eje trasero **743.45 en el modelo 979.276/277/278/279**
 eje trasero 743.45/48 en el modelo 979.0
 eje trasero 772.111 en el modelo 979.270/272

Indicaciones sobre modificaciones

B35.00-0019-01

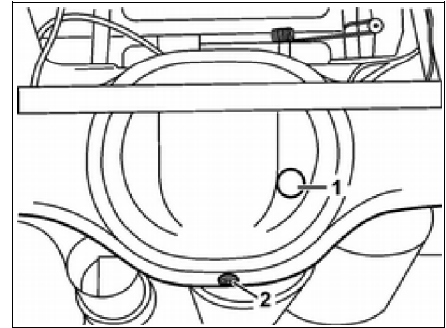
02.04.2018	Introducido producto de sellado en el montaje del tapón de drenaje	Paso 4	
------------	--	--------	--

Escurrir		
1	Limpiar alrededor de los tapones de abastecimiento y escurrimiento (1, 2)		
⚠ Precaución	Peligro de lesiones en la piel y ojos por trabajos con el aceite del cambio. Riesgo para la salud por ingestión de aceite del cambio	Usar guantes de protección, ropa protectora y gafas protectoras. No verter el aceite del cambio en recipientes para bebidas.	AS00.40-Z-0001-01A
2	Remover el tapón de escurrimiento (2) y escurrir el aceite	i Escurrir el aceite mientras estuviere caliente.	
3	Limpiar el exceso de aceite de la rosca del tapón (2) y de la carcasa	i Remover el exceso de aceite de la rosca del tapón (2) y de la carcasa con un trapo limpio que no deshilache	
4	Colocar el tapón de escurrimiento (2) con producto de sellado	Loctite 567 Nm Eje trasero 743.451/453/454/480 Tapón de drenaje/abastecimiento de aceite Nm Ejes traseros 772.111 Tapón de abastecimiento de aceite	*BR00.45-Z-1178-02A *BA35.10-B-1001-03C *BA35.10-B-1001-03D
